SERVIZIO INFORMAZIONE

Modifica del design del galoppino 532 0433 10

N. art.: 532 0433 10

Galoppino 532 0433 10, versione precedente (A) e nuova versione (B)

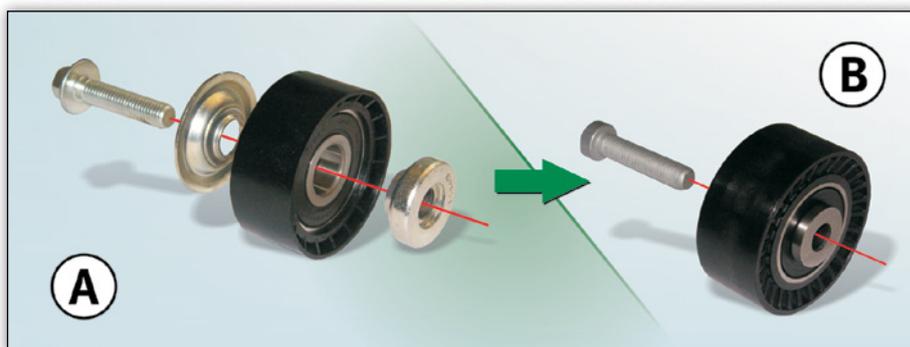
Nell'ambito della costante evoluzione dei nostri prodotti, il design del galoppino 532 0433 10 è stato modificato.

Nella nuova versione non sono presenti il disco di copertura, finora fornito staccato, e il distanziale (Figura 1, A). Questi componenti sono stati integrati nella nuova variante (Figura 1, B) e sono ora parti fisse del galoppino.

I galoppini nelle versioni A e B (vedere figura) devono essere fissati solo con la corrispondente vite fornita.

Galoppino A: M10x45, vite flangiata a testa esagonale

Galoppino B: M10x45, vite Torx
